**S.S.291 "Della Nurra"**

**PROGETTO ESECUTIVO**

**VERIFICA DI ATTUAZIONE DI 1° FASE**  
**Relazione di conformità tra PD e PE**

Nuova S.S.291 Collegamento Sassari - Alghero - Aeroporto Lavori di costruzione del 1° lotto Mamuntanas – Alghero e del 4° lotto di collegamento con l'aeroporto di Fertilia		
CA-029	<i>Relazione di Conformità al Progetto Definitivo</i>

### 3.1.2 Gallerie

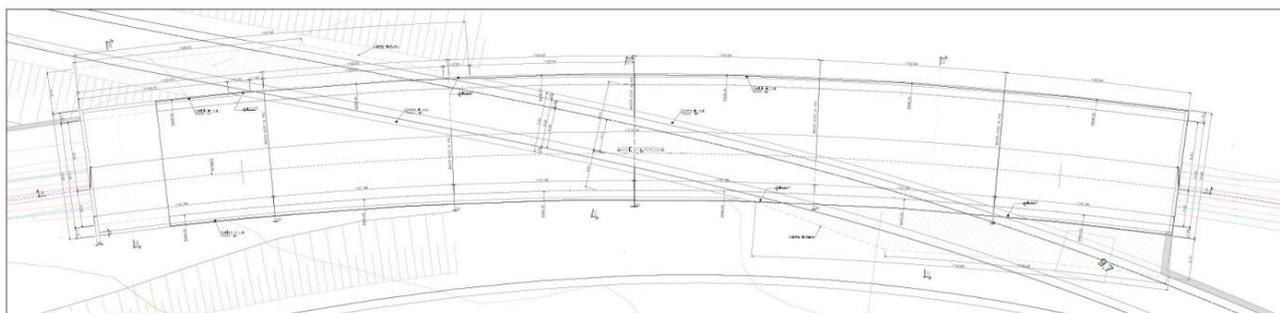
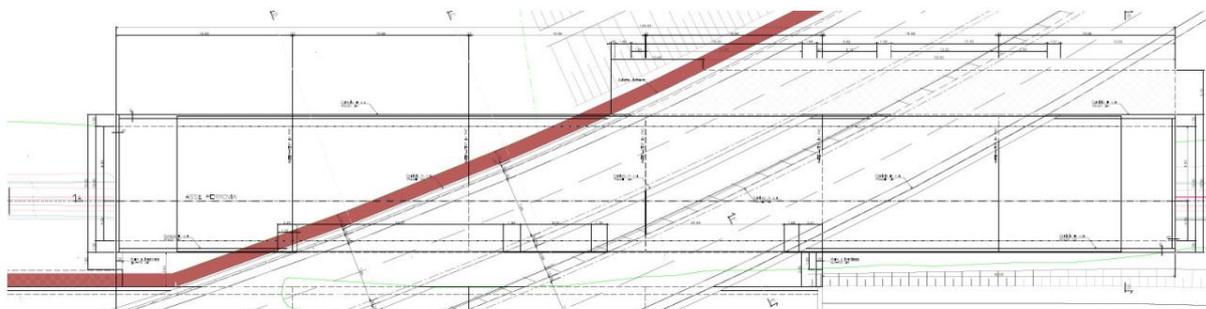
Le gallerie artificiali sono 2: la prima la galleria artificiale ferroviaria "A" ha dimensioni nette pari a 13.00 x 7.35 m.

La galleria artificiale ferroviaria "B" ha dimensioni nette pari a 13.00 x 7.35 m ed è affiancata dal sottovia al km 1+360 (Asse D) con dimensioni nette pari a 8.00 x 6.75 m.

Le gallerie artificiali ricalcano, per quanto riguarda elevazioni e copertura, le soluzioni adottate nel progetto definitivo (travi in c.a.o. prefabbricate con soletta e piedritti gettati in opera). Vengono modificate geometricamente per garantire il franco minimo dal piano ferro di 5.9 m mediante una riduzione di spessore della copertura (da 130 cm a 110 cm).

Circa le fondazioni si è proceduto ad una unificazione delle tipologie adottando per entrambi i casi micropali con armatura tubolare in acciaio.
